Service d'Incendie et d'Aide Médicale Urgente
de la Région de Bruxelles-Capitale

Concerne : Demande mixte de permis mixte d'urbanisme et d'environnement – Construction de deux immeubles de bureaux et commerces (bâtiments élevés) sur socle commun et transformation d'un immeuble de bureau existant (bâtiment moyen) – Modification de projet (intitulé projet alternatif).

Concerne : Etude de plans modifiés à votre demande – modification des plans suite à l'étude d'incidence dans le cadre de la construction de deux immeubles de bureaux et commerces (bâtiments élevés) sur socle commun et transformation d'un immeuble de bureau existant (bâtiment moyen) – Modification du projet alternatif.

Les modifications par rapport à ce projet alternatif, « version amendée », sont :

REA_AR_PU_GRA_ARC_PLG_N08
PLAN 8EME ETAGE CC / 12EME ET 13EME ETAGE TOUR A: DEMANDE DE PERMIS AMENDE DE JUIN 2020

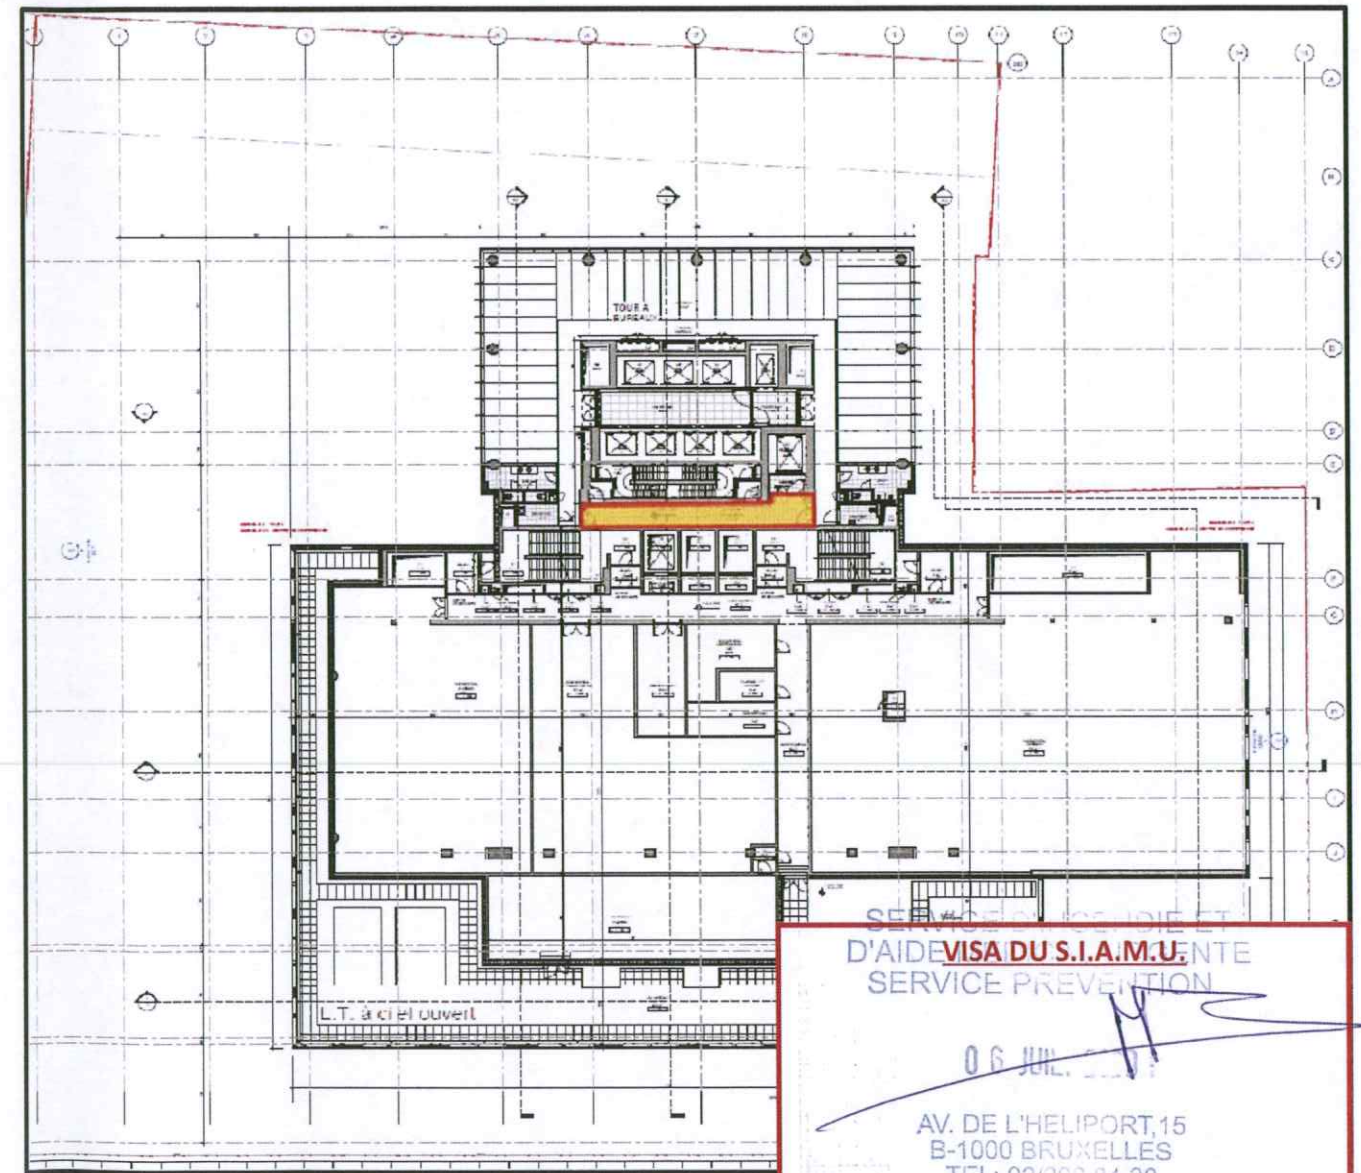
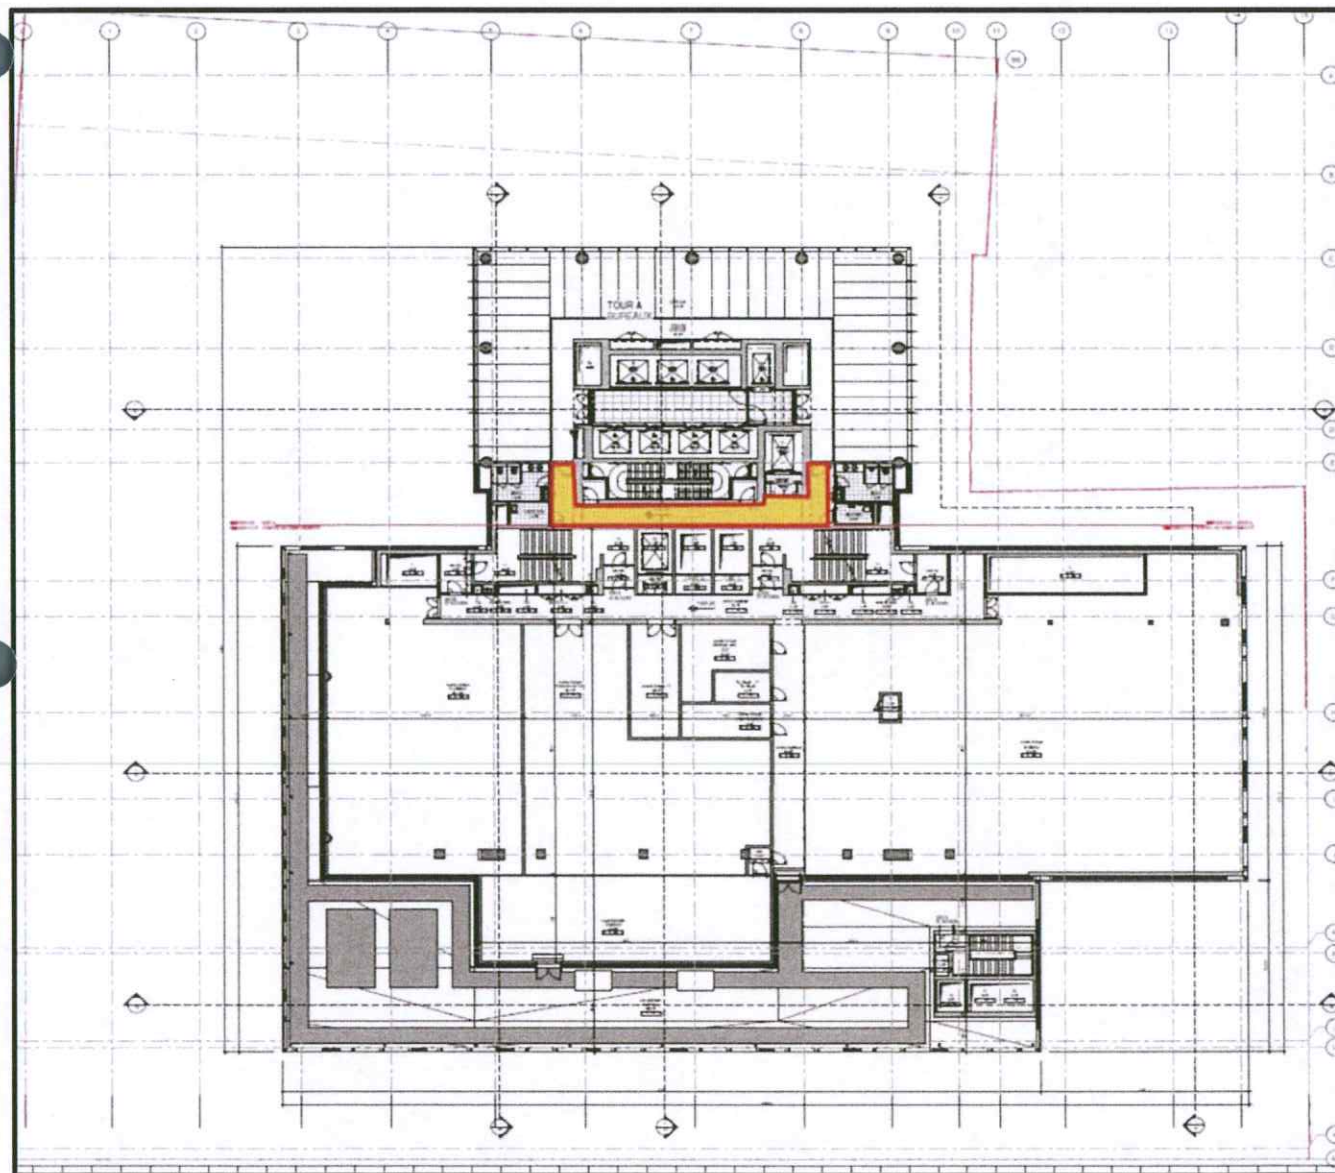
Dans la tour de bureaux, la position des portes EI30 donnant accès au chemin d'évacuation reliant les cages d'escaliers est légèrement modifiée. La ventilation de ce chemin par pulsion d'air frais et extraction des fumées reste inchangée. Cette modification de la position des portes est valable pour les étages +6 à +17 de la tour.

CHEMIN D'EVACUATION DE LA TOUR EI30 / VENTILE/ DESENFUME

REA_AR_PU_GRA_ARC_PLG_N09
PLAN 9EME ETAGE CC / 14EME ETAGE TOUR A: DEMANDE DE PERMIS AMENDE DE JUIN 2020

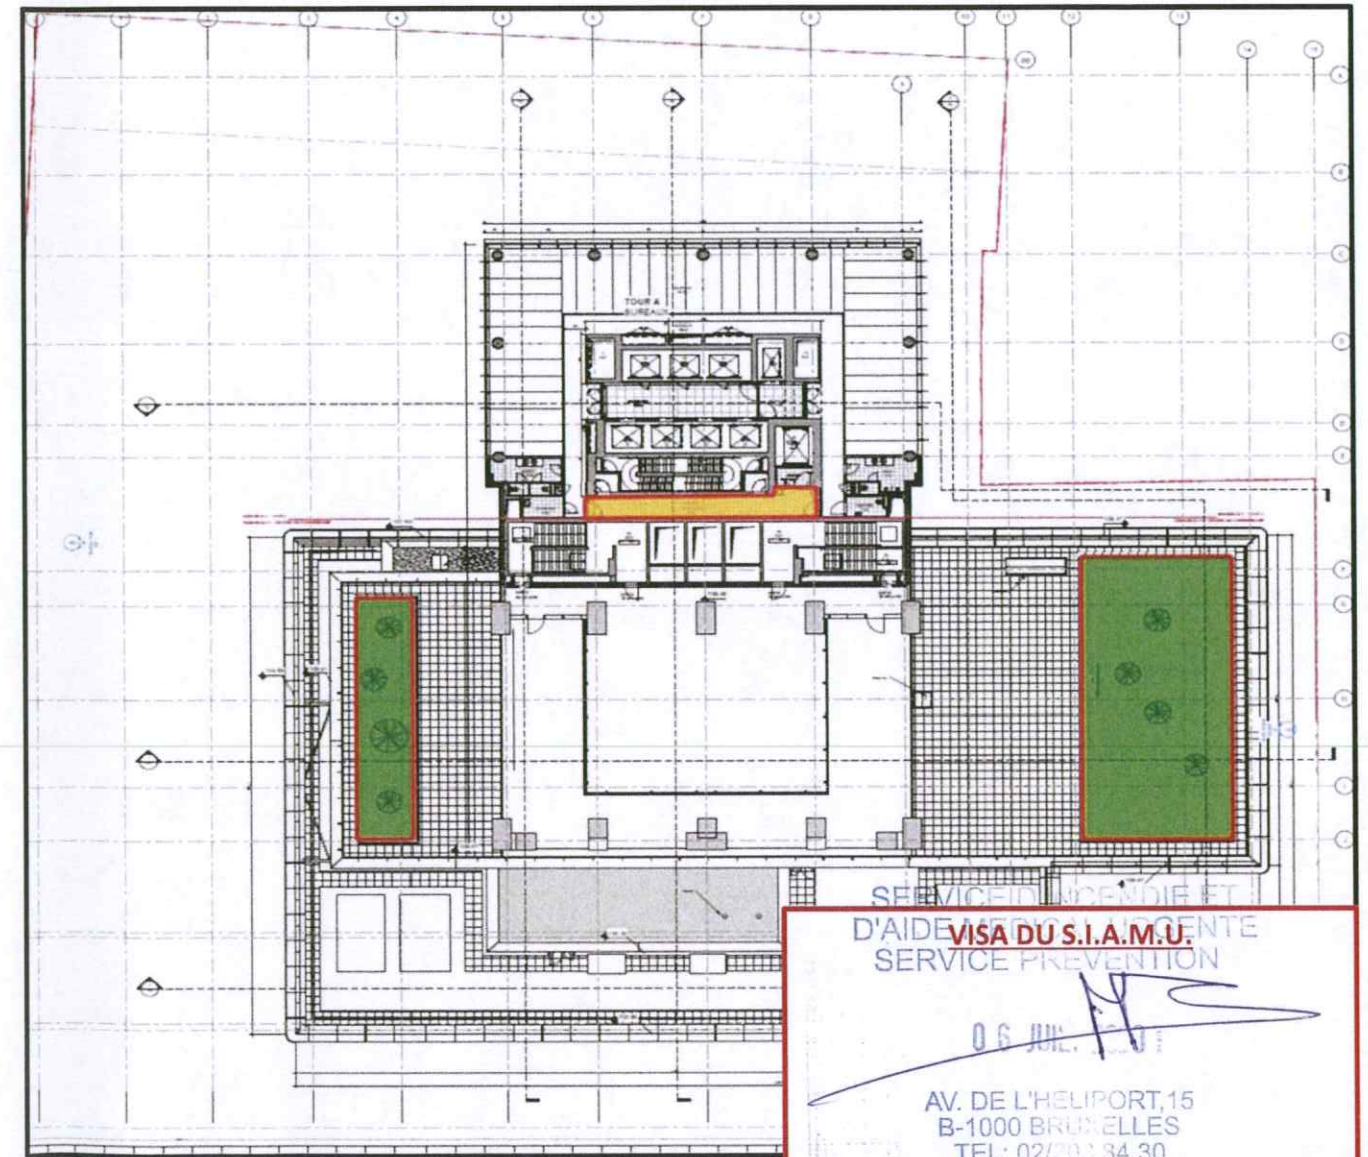
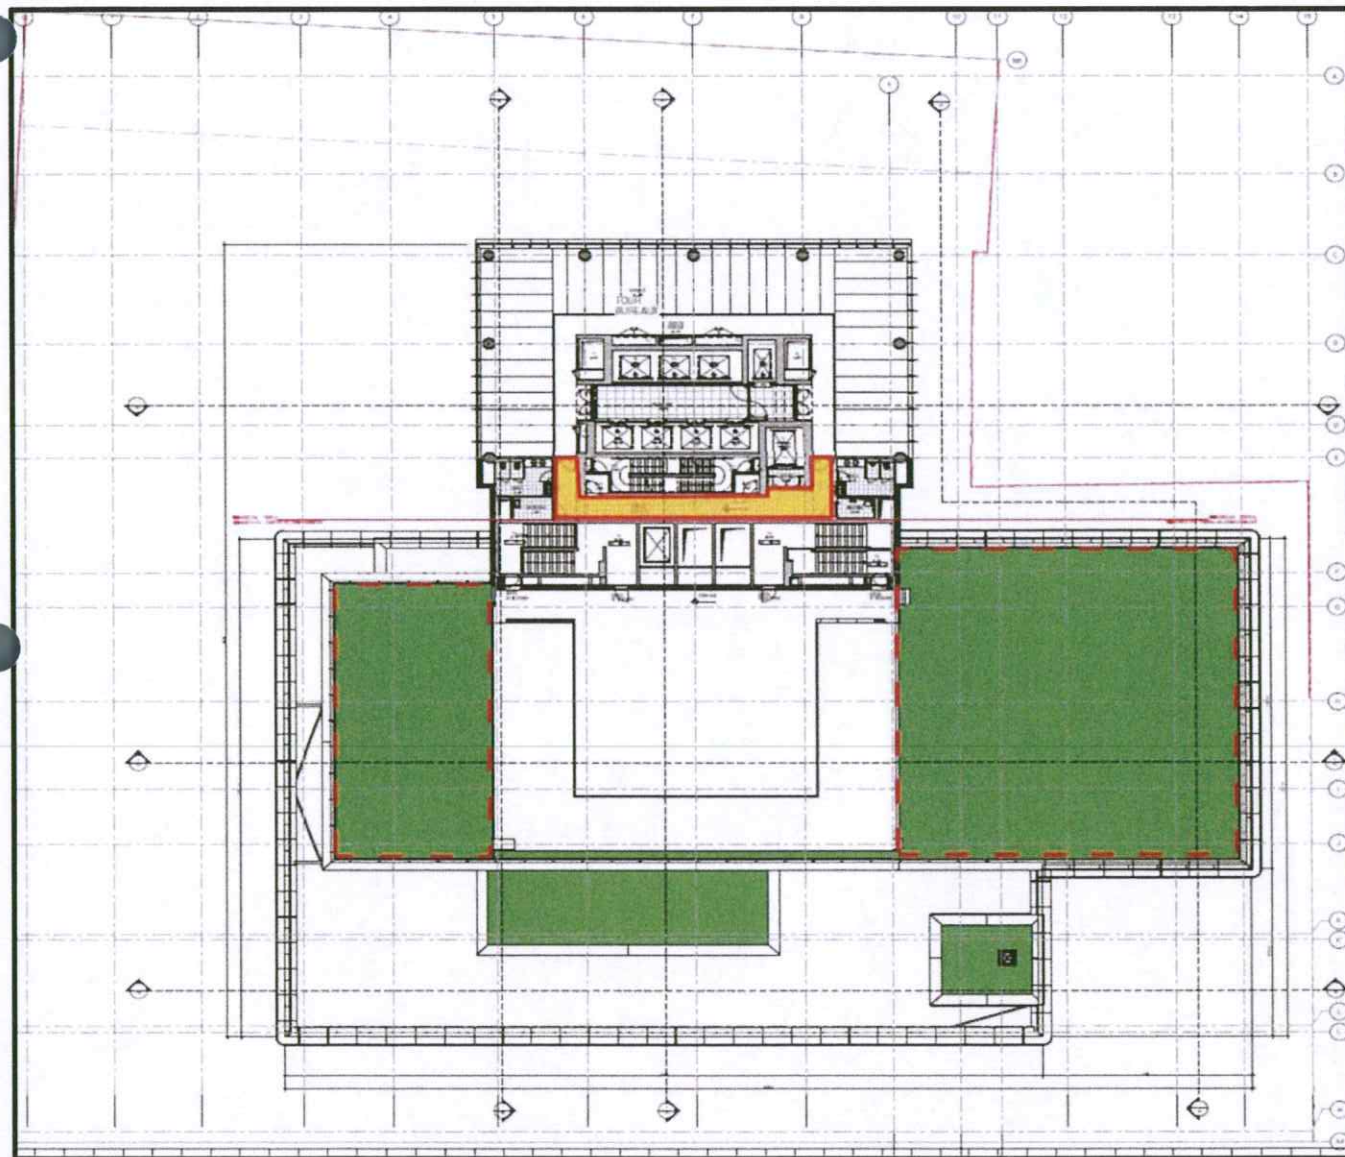
Dans la tour de bureaux, la position des portes EI30 donnant accès au chemin d'évacuation reliant les cages d'escaliers est légèrement modifiée. La ventilation de ce chemin par pulsion d'air frais et extraction des fumées reste inchangée. Cette modification de la position des portes est valable pour les étages +6 à +17 de la tour.
Les toitures vertes présentes sur le CC au +9 sont réduites au profit d'une récupération des eaux pluviales.

REA_AR_PU_GRA_ARC_PLG_BNT0
PLAN DE TOITURE: DEMANDE DE PERMIS AMENDE DE JUIN 2020

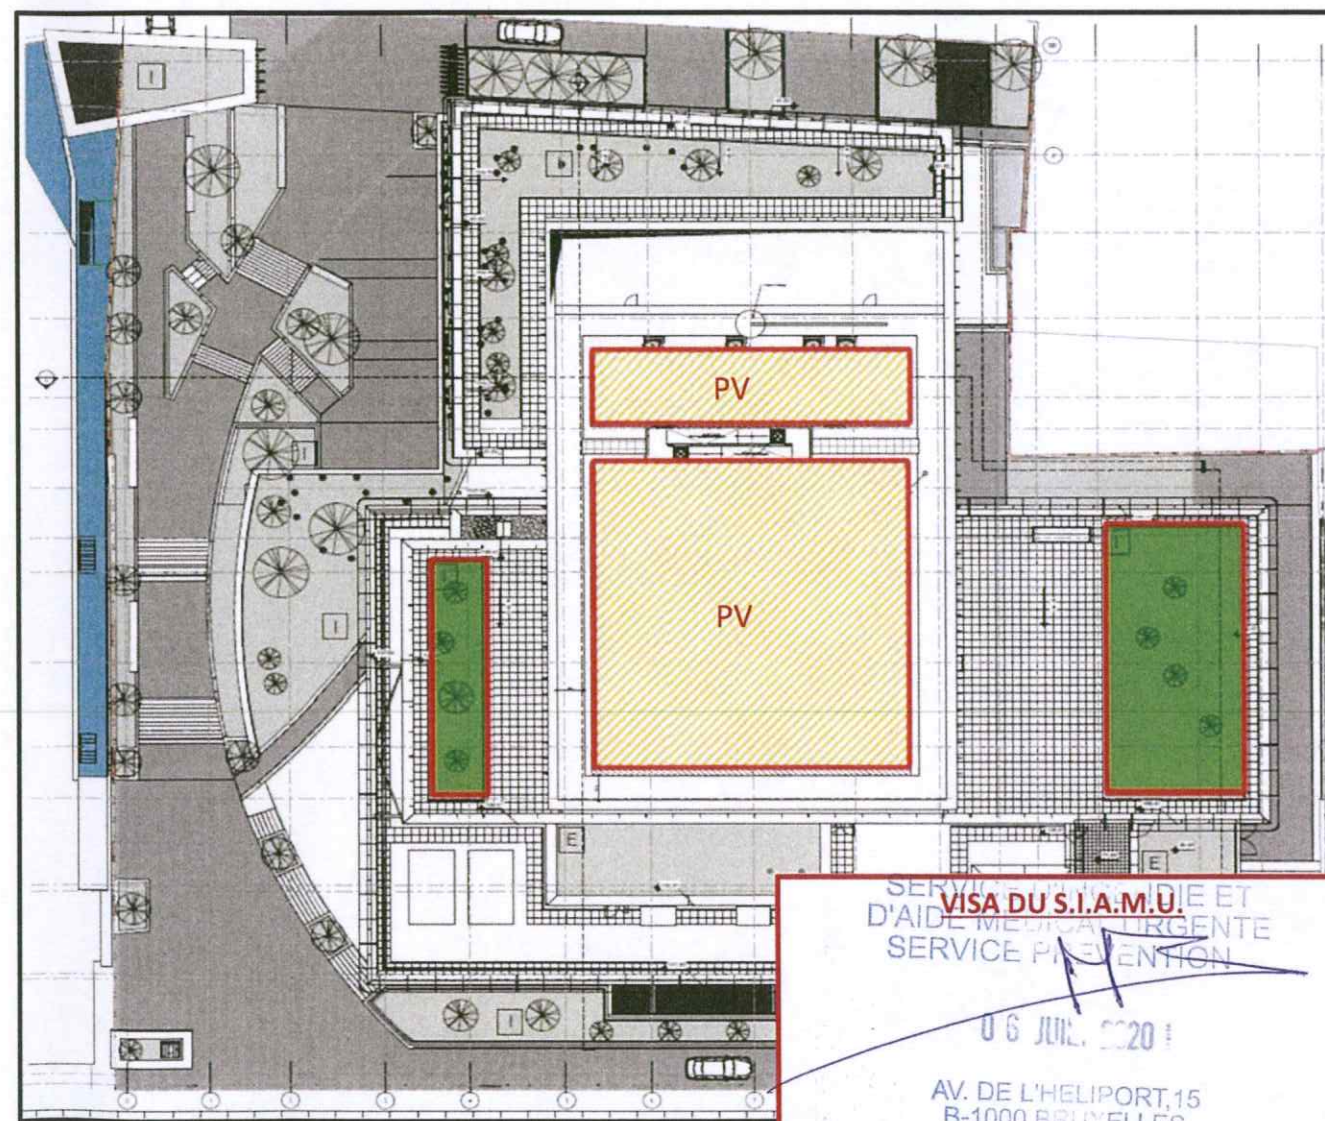
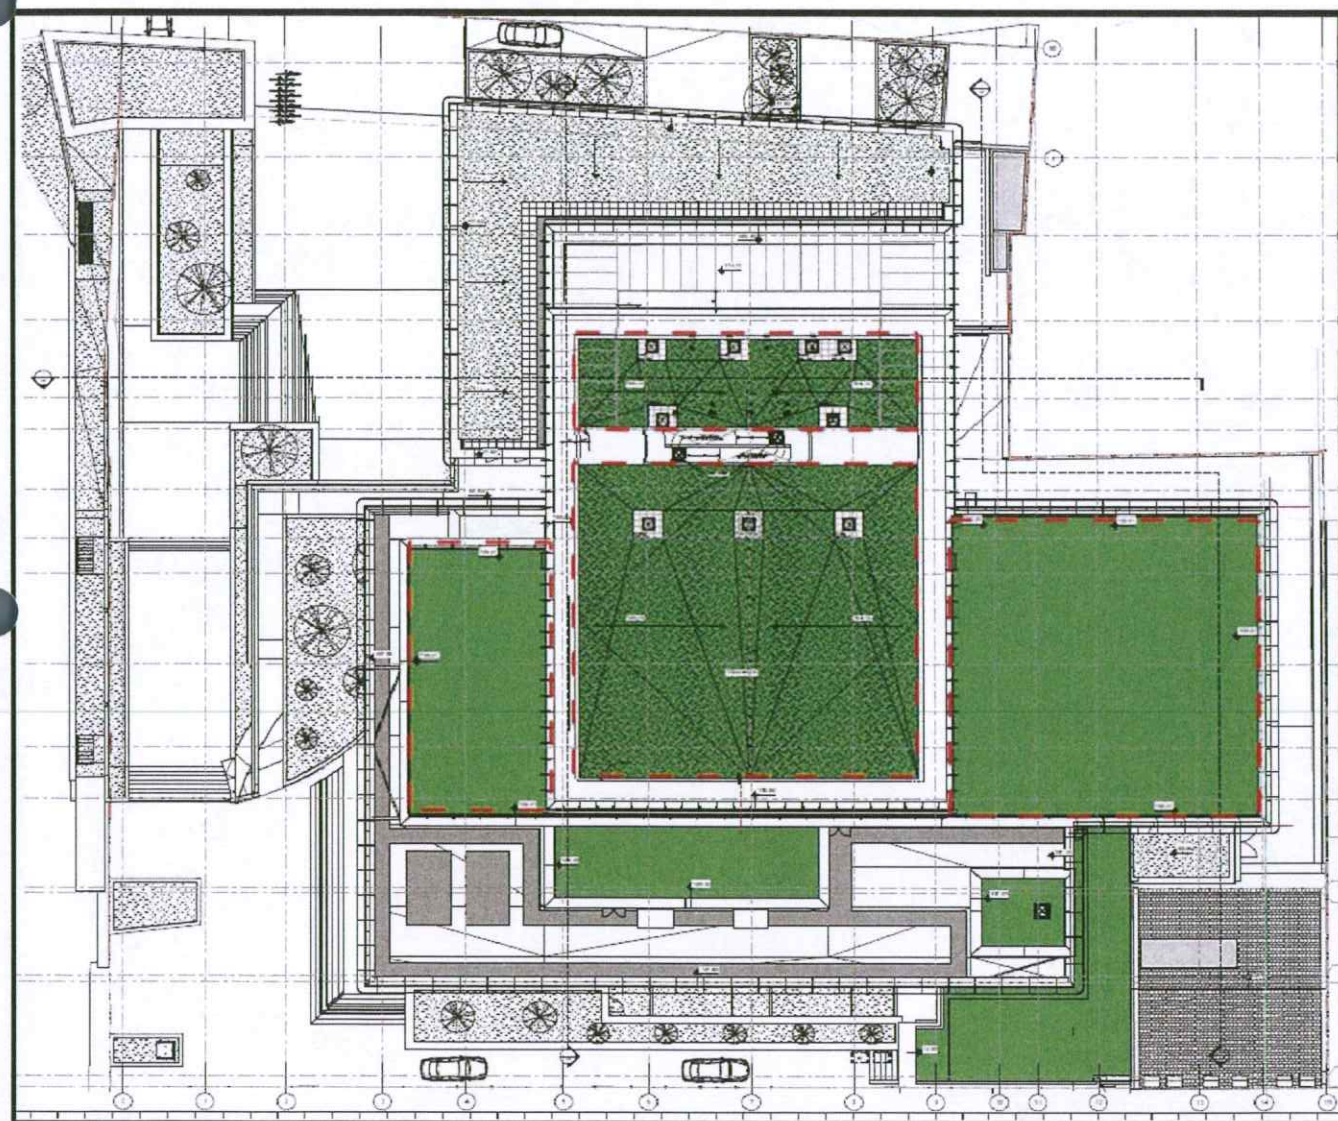
- Pour la toiture de l'immeuble CC, voir plan étage +9 CC ci-avant.
- Pour la toiture de la tour (niveau +34), la totalité de la toiture verte est supprimée au bénéfice d'une récupération des eaux de pluie. De plus cette toiture accueille +-460m² de panneaux photovoltaïque dédiés à l'alimentation de l'immeuble CC. Le dispositif de coupure du courant au niveau des panneaux via un bouton déporté au tableau pompier est inchangé.
